## **Powiatowy Zarząd Dróg w Kielcach**

PZD.26.7.2020.

Dotyczy: „Dostawa znaków drogowych pionowych i urządzeń bezpieczeństwa ruchu drogowego dla potrzeb PZD w Kielcach w roku 2020 – z transportem do Obwodu Drogowego w Celinach, Łagowie i Stachurze”.

### **Zapytania i odpowiedzi do Specyfikacji Istotnych Warunków Zamówienia**

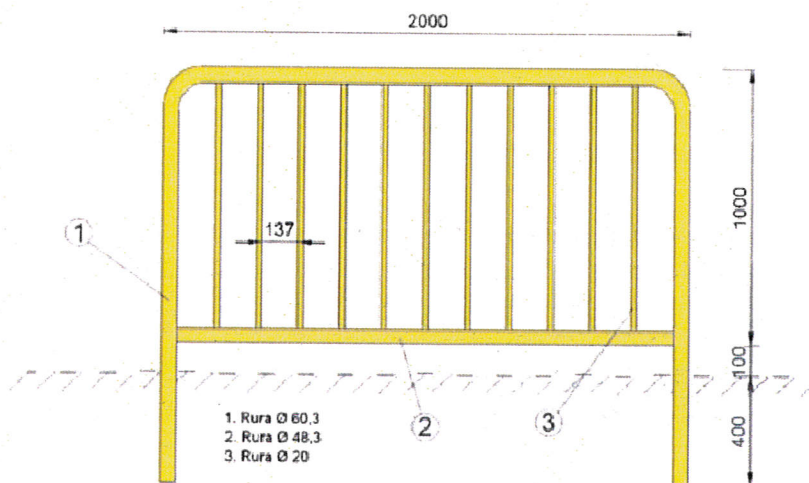
Pozycja 17 kosztorysu – słupek przeszkodowy zespolony ze znakiem C-9 (U-5c) – z opisu pozycji wynika, iż Zamawiającemu chodzi o słupek zespolony U-5b a nie słupek aktywny U-5c. W związku z tym, proszę o zmianę zapisu, oraz dookreślenie:

c. jaki słupek wycenić – jedno czy dwustronny?

d. jaką przyjąć wielkość znaku C-9 zespolonego ze słupkiem – fi400 czy fi600?

Należy przyjąć do wyceny słupki przeszkodowy U-5a ze znakiem C-9 o wielkości (800 mm) jak dla znaków średnich. /zgodnie z Rozporządzeniem/.
